改善箇所説明図

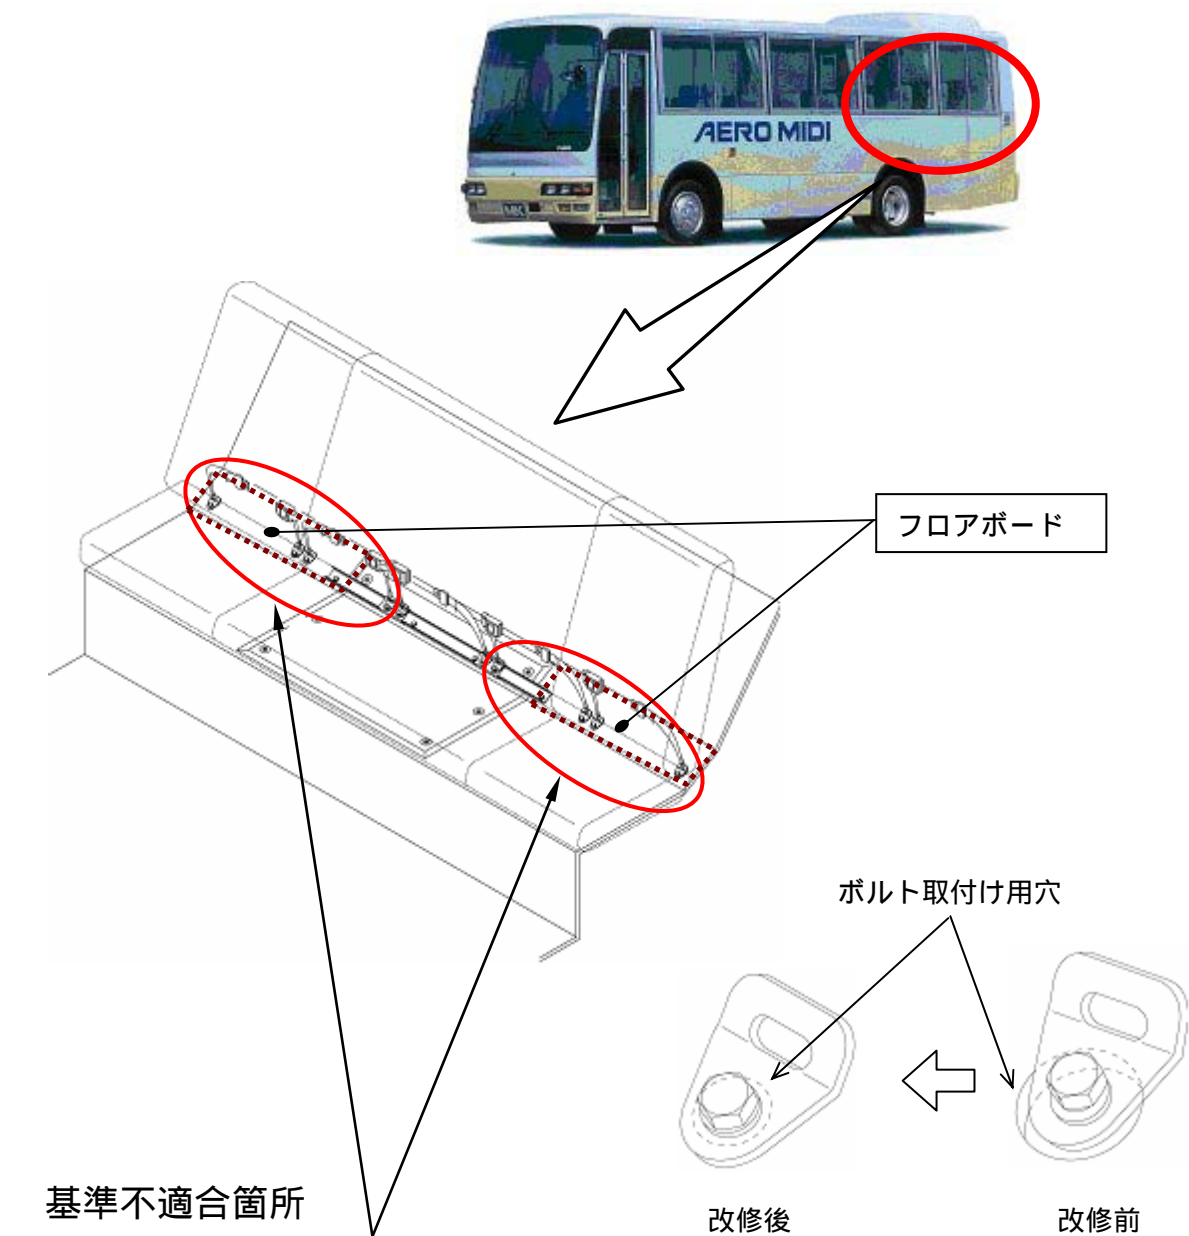
最後部座席のシートベルトの金具を固定するフロアボードの穴径が不適切なため、金具が傾いた状態で無理に取付られているため、そのままの状態で使用を続けると、当該ボルトが緩み、最悪の場合、衝突時等の際に乗客が前方に移動することを防止できなくなるおそれがある。

全車両、当該フロアボードを対策品に交換する。

注：□ は交換部品を示す。
